O CENTRÁLNEJ MESTSKEJ ZÓNE – PRIESTOR UVOĽNENÝ ŽELEZNICOU

Zásadná pripomienka k dopravnému riešeniu zmien a doplnkov č. 4 Územného plánu mesta – CMZ Trenčín.

Mesto Trenčín predložilo 1. 6. 2018 na pripomienkovanie Zmeny a doplnky č. 4 územného plánu mesta – CMZ Trenčín. V rámci zmien a doplnkov navrhuje spracovateľ preložiť cestu prvej triedy I/61 do novej polohy. Po podrobnom oboznámení sa s navrhovaným riešením musím konštatovať, že návrh je v rozpore so Zadaním pre spracovanie územného plánu mesta Trenčín. (ďalej len zadanie pre spracovanie ÚP)

NAVRHOVANÁ PREKLÁDKA CESTY I. TRIEDY I/61 DO KORIDORU K ŽELEZNICI zmeny a doplnky č.4 – CMZ

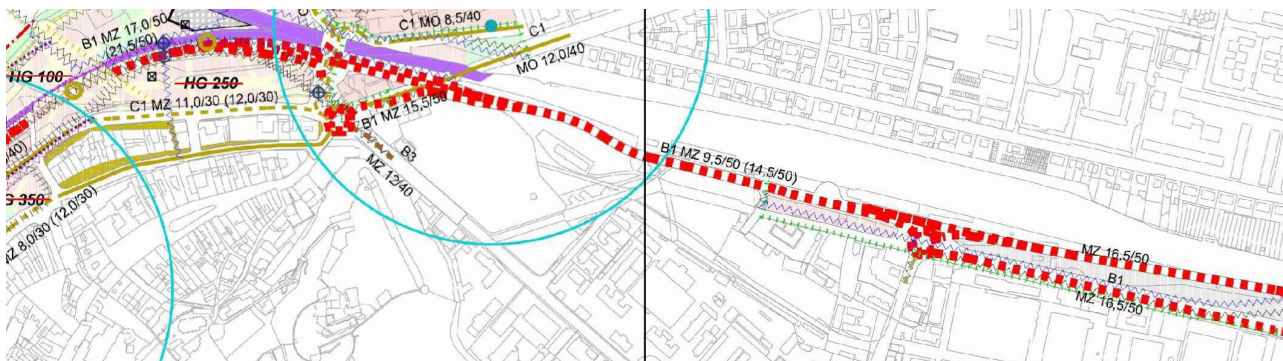
- Predložené riešenie navrhuje preložiť cestu I. triedy č. I/61 do koridoru v súbehu s „bároveckou“ železnicou a ďalej okrajom parku Generála M.R. Štefánika, popred železničnú stanicu a ďalej ju viesť v súbehu so železničnou traťou Bratislava – Žilina až po BILLU v Kubre, kde sa opäť napája na jej dnešnú trasu vedúcu po Štefánikovej ulici smerom do Opatovej.

- V zadaní pre spracovanie ÚP sa ale vyslovene píše:
„v návrhu rešpektovať existujúce trasy ciest I., II., a III triedy“
 - Predložený návrh túto požiadavku zjavne nerešpektuje.

- Predložený návrh navrhuje preložiť cestu I/61 do koridoru k železnici, čo je v priamom rozpore s požiadavkami zadanie pre spracovanie ÚP. Na veci nič nemení ani pomenovanie tejto prekládky ako „nultá etapa preložky cesty I/61“.

- Ako z textu zadania pre spracovanie ÚP vyplýva cestu I. triedy č. I/61 prechádzajúcu mestom Trenčín je možné preložiť len do polohy juhovýchodného obchvatu, inak je treba rešpektovať jej existujúcu trasu. Prekládka tejto cesty kamkoľvek inam je v rozpore so zadaním pre spracovanie ÚP mesta Trenčín.

- V predloženom riešení je navrhovaná šírka preloženej cest I. triedy v úseku parku a v predstaničnom priestore 9,5 metra (alternatívne 14,5m). V pokračovaní pozdĺž železničnej trate Bratislava – Žilina je navrhovaná šírka preloženej cesty I/61 16,5metra.
 - V zadaní pre spracovanie ÚP sa pre cestu I. triedy vyžaduje šírka 14 metrov. Šírka 9,5 metra je pre cestu I. triedy z tohto pohľadu neprijateľná.
